Informe: EIC-Lanamme-INF-0096-2022

Revisión de Anexo I – 669 142- Visita a la obra Ruta Nacional 1, Limonal- Cañas

Revisión de Anexo I – 669 142- Visita a la obra Ruta Nacional 1, Limonal- Cañas

Figura 1. Análisis de estabilidad externa de muros de suelo reforzado en condiciones de desplome de 2,5%

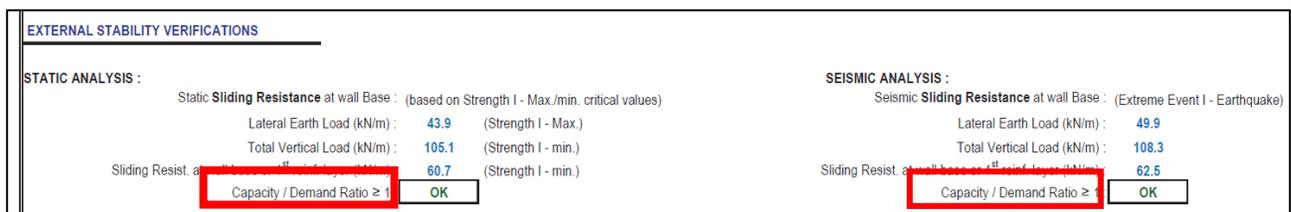
Adicionalmente, en el análisis de estabilidad presentado en el informe, no hay claridad en la definición de los factores de seguridad utilizados. Cabe recordar que el Código de Cimentaciones de Costa Rica (CCCR) define al factor de seguridad como la relación entre la capacidad soportante y el esfuerzo máximo de trabajo, dicho esto y como se observa en la Figura 1, tomada del análisis de estabilidad mostrado en el informe, se entiende que se utilizan factores de seguridad de 1 para la condición estática y pseudoestática.

De esta forma el análisis de estabilidad realizado resultaría más permisivo debido a los factores de seguridad utilizados por lo que se considera conveniente solicitar la aclaración del motivo que llevó al diseñador a no utilizar los factores de seguridad establecidos por normativa vigente de Costa Rica.
